PROJECT  
2PK112

RENOVATIE VAN EEN RIJWONING  
Jasper Loontjens en Jasmijn De Smet  
Zavelput 26, 9040 Sint-Amandsberg  
Gent, Afdeling 19, Sectie C, nr. 524M5

FASE: OMGEVINGSVERGUNNING

TERREINPROFIEL - NIEUWE TOESTAND

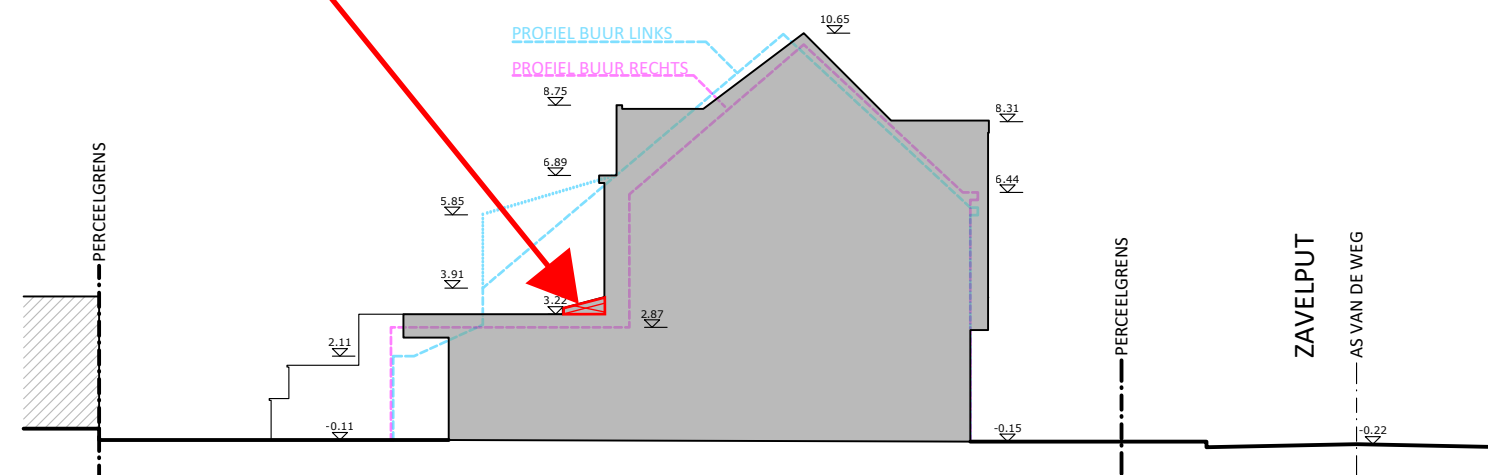
# ZIE BIJZONDERE VOORWAARDE(N)

De lichtstraat dient op minimaal 60 cm van de  
perceelsgrenzen voorzien te worden.

Reliëfwijzigingen blijven beperkt, behalve de noodzakelijke niveauwijzigingen voor de aanpassing van de woning.  
Er gebeuren geen vergunningsplichtige wijzigingen aan het reliëf met uitzondering van het infiltratieveld.
